OGGETTO: Procedura di Valutazione Impatto Ambientale

Codice Pratica ID_VIP: 3385
Progetto Progetto di sviluppo concessione "Colle Santo"
Proponente CMI Energia S.p.A.

Trasmissione della Deliberazione della Giunta Regionale n. 141 del 11/03/2020, relativa alla presa d'atto del giudizio del CCR-VIA n. 3173 del 05.03.2020, allegato quale parte integrante e sostanziale alla DGR, che esprime le osservazioni ai sensi dell'art. 24, comma 4, del D. Lgs. 152/2006 e l'espressione del parere negativo regionale ai sensi dell'art 25 comma 2 del D. Lgs. 152/2006 a seguito della pubblicazione delle integrazioni relative a modifiche progettuali.

Progetto di sviluppo concessione "Colle Santo", Metanodotto di circa 21 km e centrale di trattamento del gas.

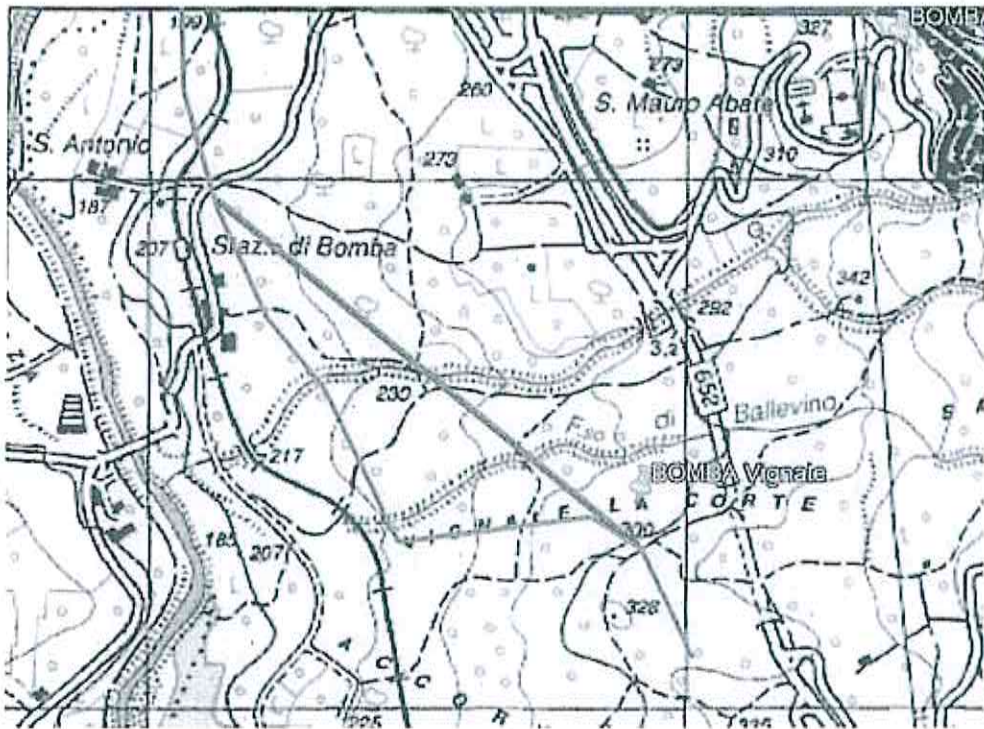
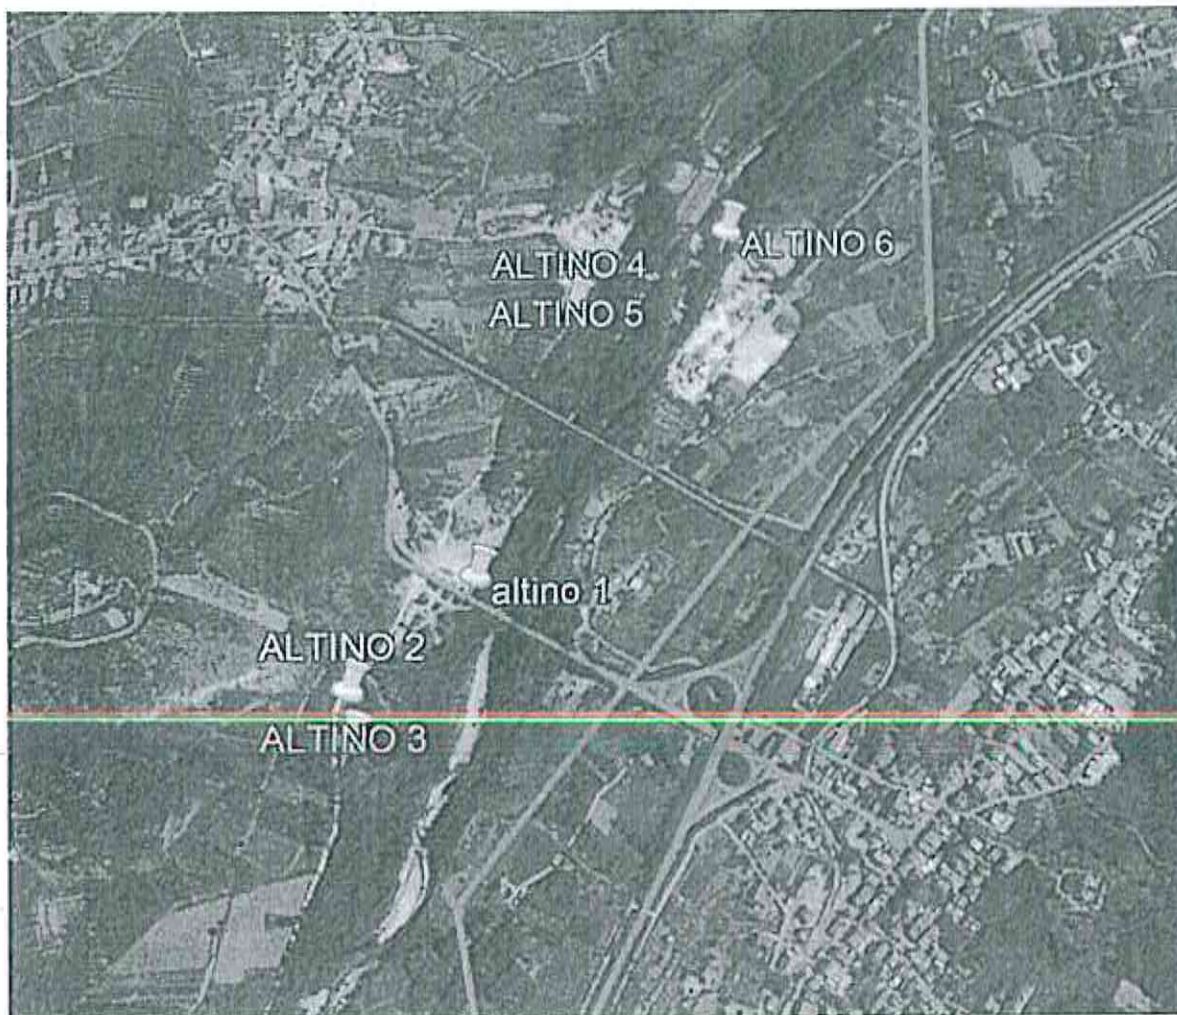
I vari punti e località sono state evidenziate nelle immagini seguenti, che riportano anche il tracciato del gasdotto di progetto.

Risulta che il gasdotto non interessa alcuno dei siti censiti.

Il sito n.83 in località Vignale a Bomba non è stato localizzato durante il sopralluogo del tracciato (vedere relazione paesaggistica). Ulteriori verifiche verranno eseguite in sede di progettazione esecutiva, con l'impegno a spostare fin d'ora il tracciato per non interferire con il sito, o procedere alla sua bonifica in caso non fosse possibile modificare il tracciato.

Per quanto riguarda la ex-cava Grassi in Atesa, il tracciato non interferisce con essa.

Anche i siti nel comune di Altino non interferiscono con il gasdotto
